Parte IV

IL SISTEMA AMBIENTALE DI RIFERIMENTO E GLI IMPATTI

Fig. 3.2.2 - Bocca di Malamocco - Planimetria delle opere

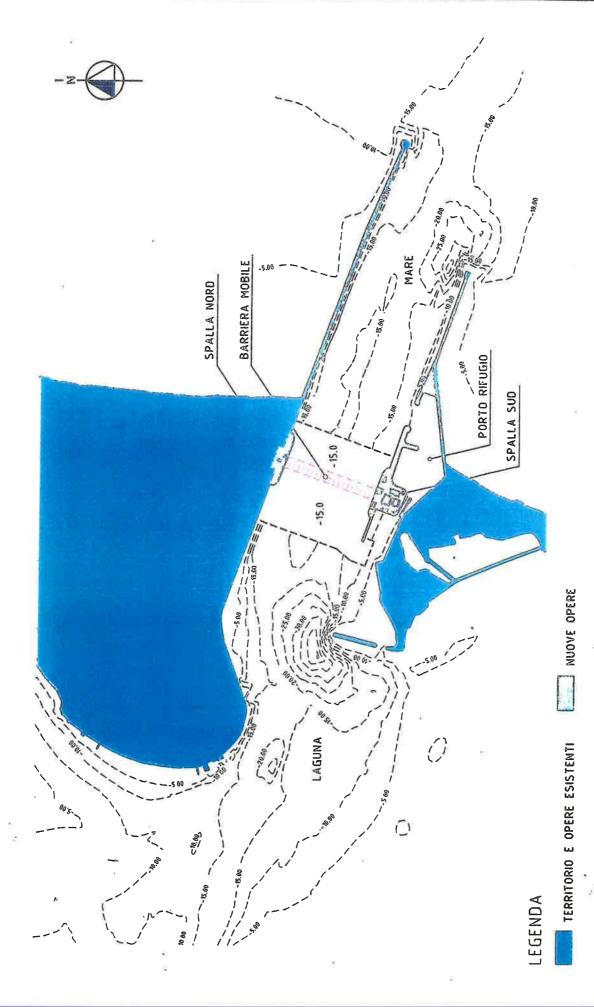
• La Commissione valuta che l'insieme delle opere da realizzarsi alle tre bocche rappresenta un intrusione fisica e paesaggistica di rilevantissima entità, la cui accettazione potrebbe essere giustificata solo alla luce della assoluta certezza dell'utilità dell'opera e della sua effettiva durata: tale intrusione risulta infatti permanente ed irreversibile, ed ostativa di eventuali modifiche che si rendessero necessarie, anche in fronte a possibili future esigenze.

Fig. 3.2.3 🛎 Bocca di Chioggia – Planimetria delle opere

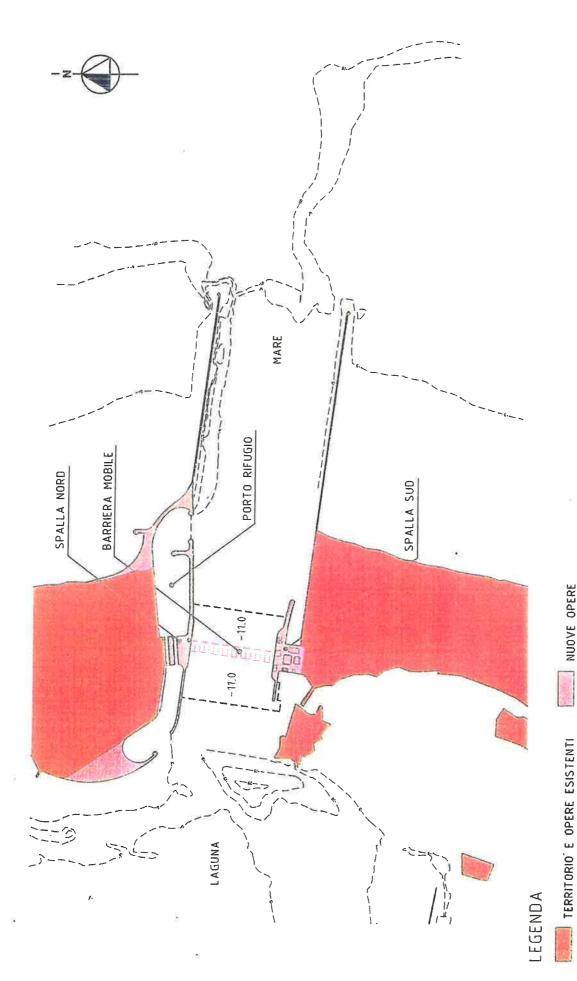
Tali rilevanti modifiche interessano l'area di Cà Roman, oasi naturale di protezione della fauna (Delibera Giunta Regionale del 16.5.1989, recepita dal Piano faunistico - venatorio regionale) caratterizzata dalla presenza di dune consolidate, boscate e fossili, di rilevante interesse naturalistico.

Fig. D6.2.1.7 - Carta distributiva delle fanerogame marine (Consorzio Venezia Nuova, 1993) con l'indicazione delle zone maggiormente influenzate dalla torbidità.

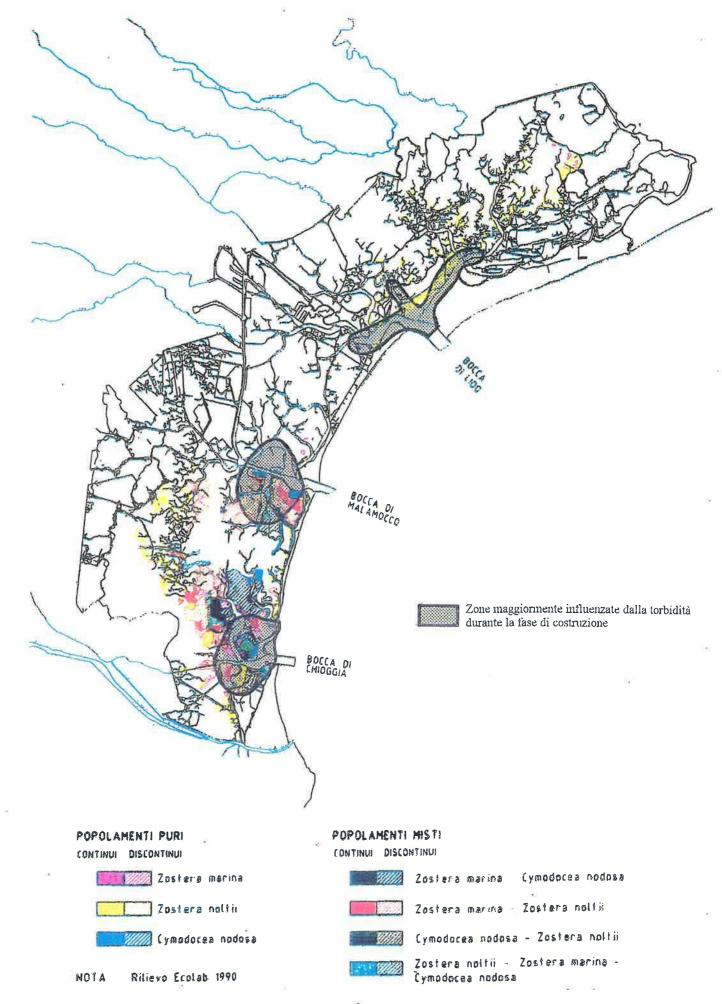
Si tratta di operazioni consistenti per cui in conclusione non può essere ritenuto accettabile un giudizio di trascurabilità o di scarsa rilevanza per gli impatti indicati

Si deve rilevare inoltre che il S.I.A. non analizza gli efietti degli interventi per la realizzazione e l'esercizio dei cantieri di costruzione di cassoni nei porti di Ravenna e Brindisi ove si dovranno, tra l'altro, effettuare movimenti di terra, allestimento di impianti e servizi, nonché dragaggi rispettivamente per circa 100.000 m³ e circa 355.000 m³.
